**AVIS RELATIF À LA PROTECTION
CONTRE LES EVENTUELS EFFETS NOCIFS ET NUISANCES
PROVOQUÉS PAR LES RAYONNEMENTS NON IONISANTS
GÉNÉRÉS PAR DES ANTENNES ÉMETTRICES STATIONNAIRES**

Commune : JEMEPPE-SUR-SAMBRE - Exploitant : PROXIMUS

Référence exploitant : 71SVY_01

Rapport n° 3442 / 2024

Figure 1 : Vue en plan des lieux de séjour et des points de contrôle

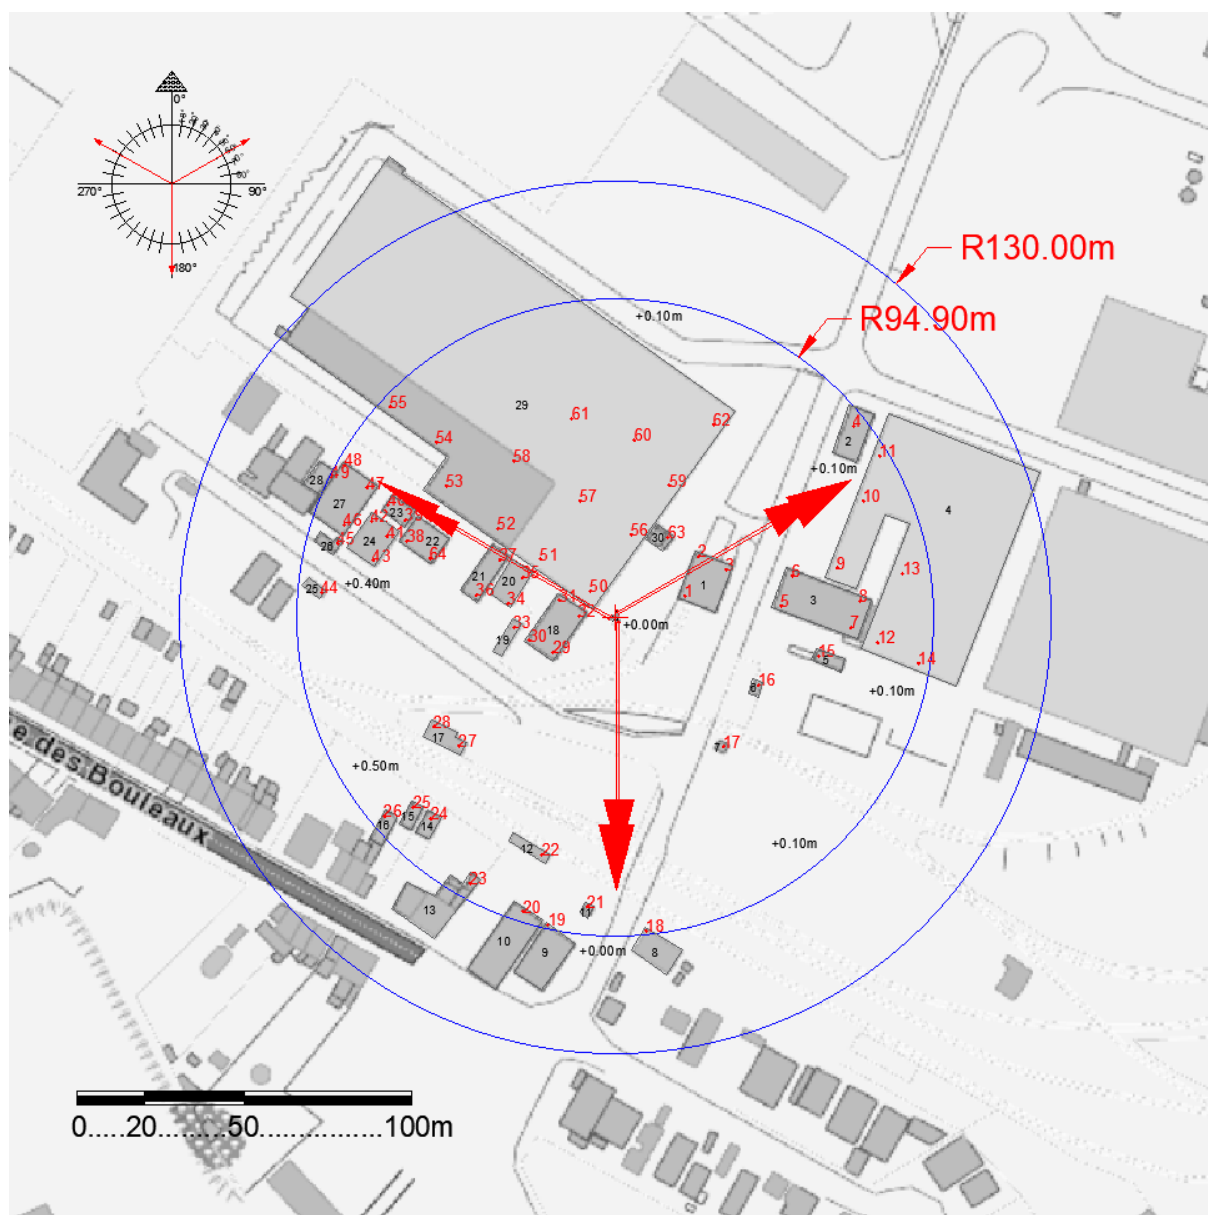
Les fréquences d'émission, la puissance rayonnée par chacune des antennes et leur gain permettent de déterminer le rayon de la zone à analyser. Tout dépassement de la limite par installation est exclu en dehors de cette zone. Le tableau 2 reprend les 35 LS² pour lesquels l'indice d'exposition est le plus élevé. Les différentes colonnes indiquent :

- le numéro du point de contrôle repris sur un des plans de la figure 1;
- le numéro du LS dans lequel se trouve le point de contrôle de la 1^{ère} colonne ;
- l'atténuation d'obstacle prise en compte pour le calcul de l'indice d'exposition dans le LS ;
- le résultat du calcul de l'indice d'exposition.

En ce qui concerne les antennes de l'installation mentionnées dans le tableau 1, la distance maximale à laquelle la limite pourrait être atteinte, à l'extérieur, est égale à 101,7 m. S'il n'y a pas de LS à une distance inférieure, les antennes respectent forcément la limite d'immission.

Dans le cas des LS situés à l'intérieur des bâtiments, une atténuation d'obstacle est prise en compte et il en résulte que la distance maximale à laquelle la limite pourrait être atteinte se réduit à 72,0 m.

Figure 2 : Vue en plan des installations d'antennes dans un rayon de 300 mètres autour de l'installation faisant l'objet de la demande d'avis

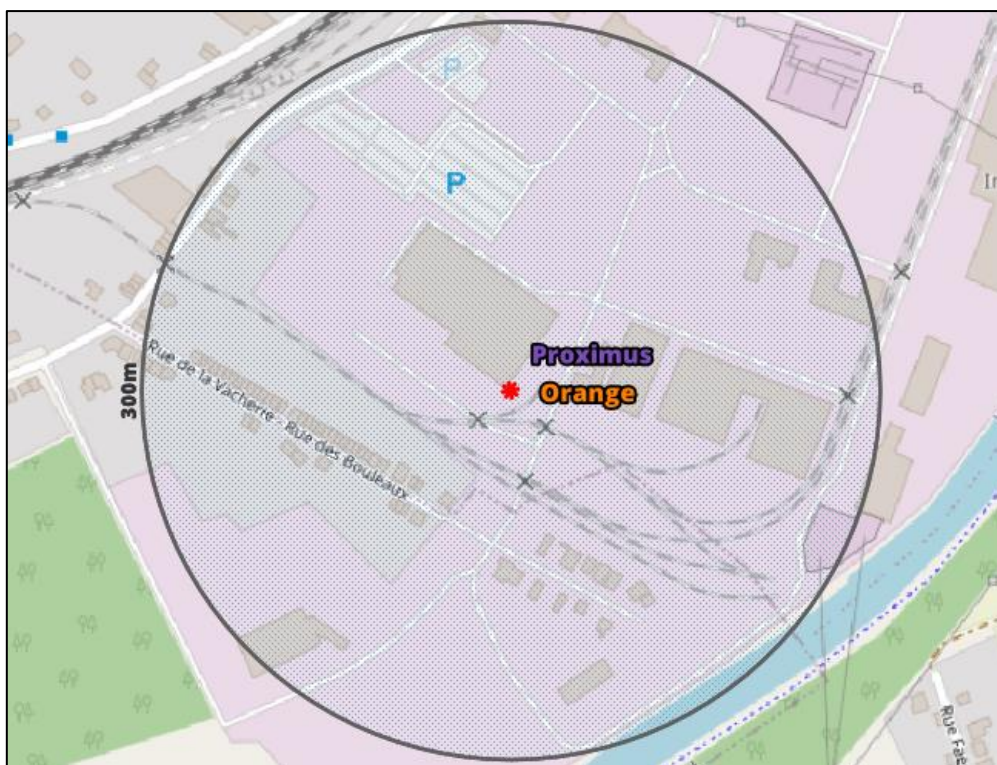
Le plan en projection verticale de la figure 2 indique la localisation des installations d'antennes émettrices stationnaires visées par le décret et situées dans un rayon de 300 mètres autour de l'installation référencée dans le paragraphe 2 et localisée au centre du cercle. Les données de localisation de ces antennes et les avis correspondant sont accessibles via le cadastre en ligne des antennes émettrices stationnaires⁸. Les installations prises en compte dans l'évaluation du respect de la limite cumulative sont les installations d'antennes émettrices déclarées en service par l'exploitant à la date du présent avis, à l'exception de l'installation référencée dans le paragraphe 2 et éventuellement d'autres installations ayant fait l'objet d'une demande d'avis à la même date et qui sont situées à l'intérieur de la zone de 300 mètres de rayon.

- a) il y a au plus 4 installations d'antennes émettrices stationnaires présentes dans la zone d'évaluation de 300 mètres de rayon représentée dans la figure 2, y inclus l'installation référencée dans le paragraphe 2 : la limite cumulative définie à l'article 4, §2 du décret est nécessairement respectée dans les lieux de séjour à l'intérieur de la zone d'évaluation de 300 mètres de rayon ;

- b) il y a exactement 5 installations d'antennes émettrices stationnaires présentes dans la zone d'évaluation de 300 mètres de rayon représentée dans la figure 2, y inclus l'installation référencée dans le paragraphe 2 et il existe, pour 3 ou 4 de ces installations, un avis attestant le respect de la limite abrogée de 3 V/m : la limite cumulative définie à l'article 4, §2 du décret est nécessairement respectée dans les lieux de séjour à l'intérieur de la zone d'évaluation de 300 mètres de rayon ;

- c) dans tous les autres cas, il a été vérifié que la limite cumulative définie à l'article 4, §2 du décret n'est pas dépassée dans les lieux de séjour sur base du nombre d'installations localisées dans la zone d'évaluation de 300 mètres de rayon représentée dans la figure 2, de leur localisation ainsi que des données inscrites dans la figure 1 et au paragraphe 4 du présent avis et dans les avis attestant le respect de la limite par installation ou de la limite abrogée de 3 V/m relatifs aux autres installations reprises dans la figure 2.

Compte tenu des considérations ci-dessus, il apparaît que l'intensité du rayonnement électromagnétique généré, dans les lieux de séjour situés dans un rayon de 300 mètres autour de l'installation référencée dans le paragraphe 2, par l'ensemble des antennes émettrices stationnaires de l'ensemble des exploitants du même site d'antennes émettrices stationnaires respecte la limite fixée à l'article 4, § 2 du décret.
